CONVÊNIO Nº 841122/2016 – EDITAL DE LICITAÇÃO – CONCORRÊNCIA Nº 046/2021

OBJETO 01 - REFORMA DA UNIDADE DE DIÁLISE DO 3º PAV DO PAVILHÃO DALTRO FILHO, HOSPITAL SANTA CLARA

ESCLARECIMENTO Nº 01

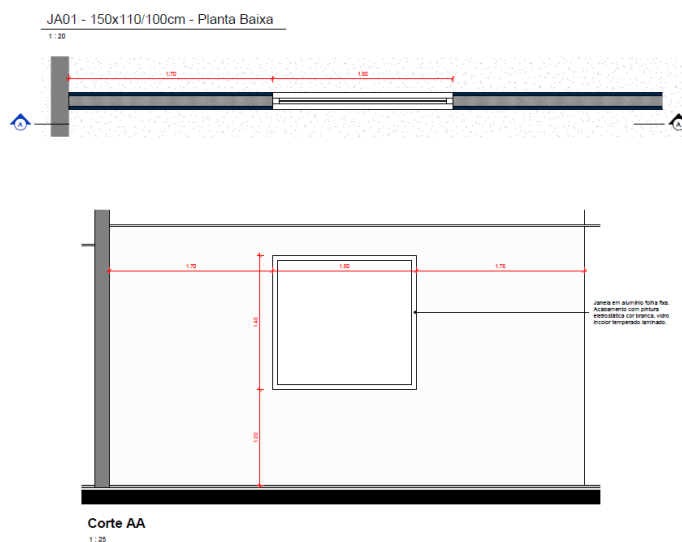
Item 01 – Qual a espessura de vidro devemos considerar para esquadria abaixo? Não encontramos a informação nos arquivos disponibilizados.

Deve ser considerado vidro translúcido de 4 a 5mm.
